ÚZEMNÍ PLÁN MĚSTA BRNA

Textová část Odůvodnění

Kapitola 18 Rozhodnutí o námitkách (včetně odůvodnění)

Svazek Nc7 *(s osobními údaji)*

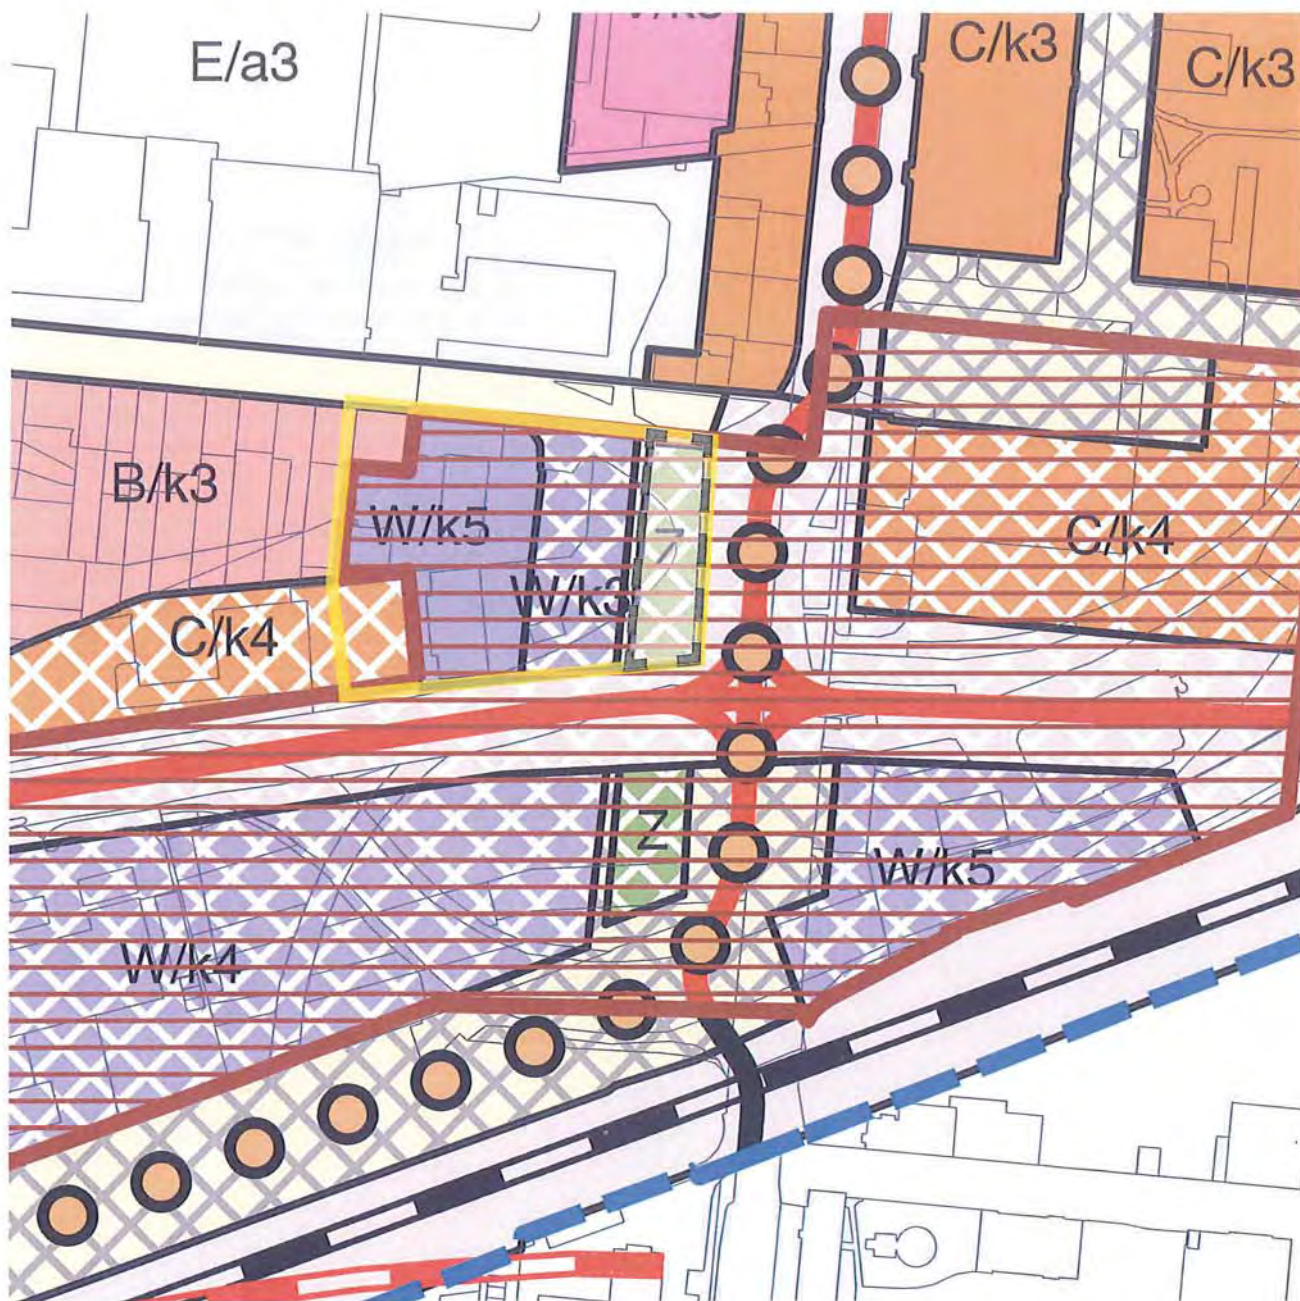
Dle územní studie "Přestavbová zóna Špitálka a okolí", která je jediným dostupným podkladem pro řešení dopravní situace v zájmovém území se na východním okraji funkční plochy nachází plocha městské zeleně.

Navrhujeme sjednocení funkcí plochy do plochy C pro zkompaktnění zástavby v okolí navržené městské třídy.

Podatel dále požaduje rozšíření předmětné plochy C o malou část plochy veřejného prostranství na východní straně, čímž dle podatele dojde k dotvoření městského bloku. Podatel se odvolává na územní studii atelieru ERA z roku 2021 "Přestavbová zóna Špitálka a okolí", ve kterém je předmětná malá část plochy, kterou požaduje podatel doplnit, vymezena jako plocha zeleně. Jako součást plochy městské zeleně je tato malá část vymezena také v platném ÚPmB. V návrhu ÚPmB je tato malá část součástí veřejného prostranství. Návrh ÚPmB z důvodu zpracování v měřítku 1:10 000 nepostihuje takový detail v území, jako platný Územní plán města Brna z roku 1994. Pro svoji nepřiměřenou podrobnost v návrhu ÚPmB proto nejsou vymezeny plochy městské zeleně podél jednotlivých komunikací, které mají charakter izolační zeleně nebo různých nároží, zeleně uvnitř křižovatek apod. Tyto plochy jsou zahrnuty do ploch dopravní infrastruktury nebo veřejných prostranství, ve kterých nadále plní svoji roli.

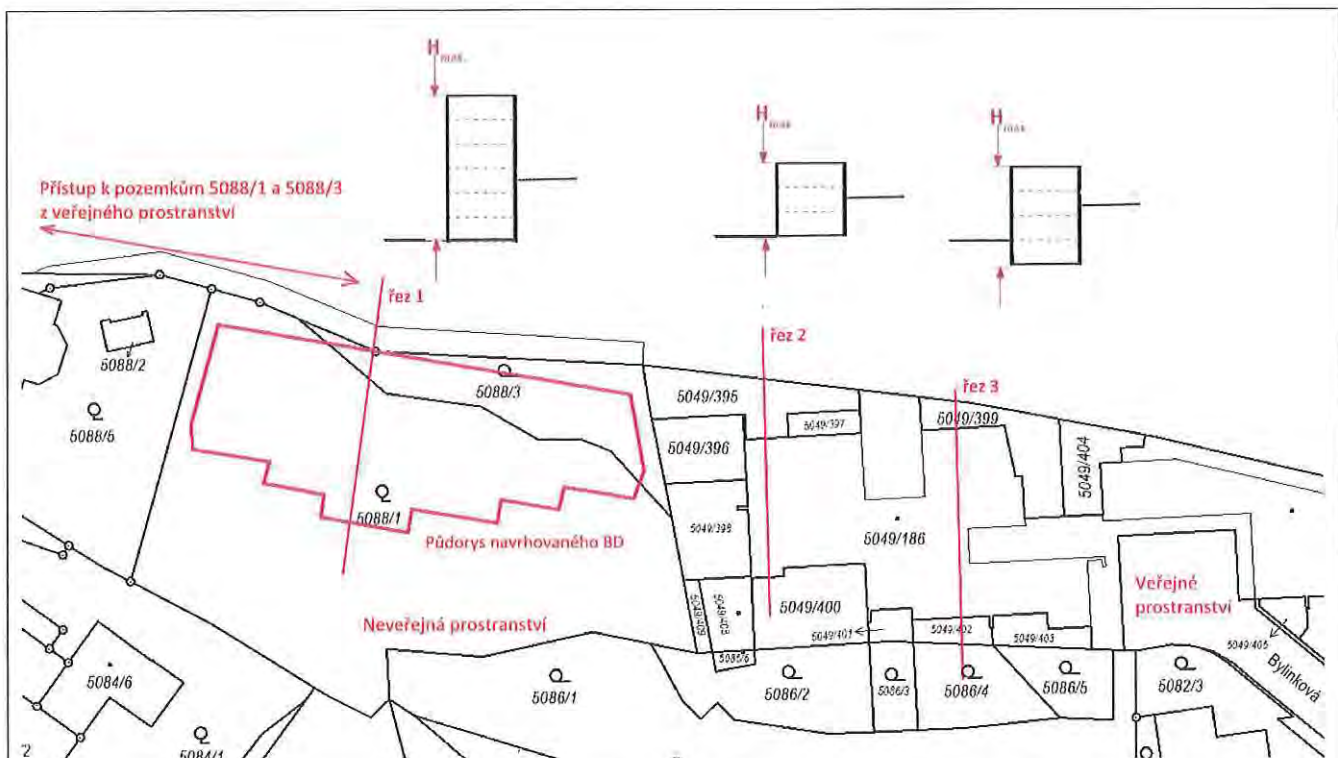
Příkladem může být oblast ulice Chmelnice a Bylinková v Líšni. Poslední nezastavěné pozemky jsou 5088/1 a 5088/3. V upraveném návrhu ÚPmB je v oblasti povoleno B/r2, maximum jsou 3 podlaží (10 m) a jedno ustupující podlaží. Maximální výška budovy se bude počítat z horní hrany údolí, tedy zcela opačně než u stávající výstavby. Rozdílný způsob výpočtu výšky budov z upraveného návrhu ÚPmB umožní realizovat až 6podlažní budovu.

Konkrétně uvádím, že majitelům okolních pozemků, byl majitelem pozemků 5088/1 a 5088/3 představen koncept výstavby bytového domu o 5 podlažích. Viz obrázek níže.
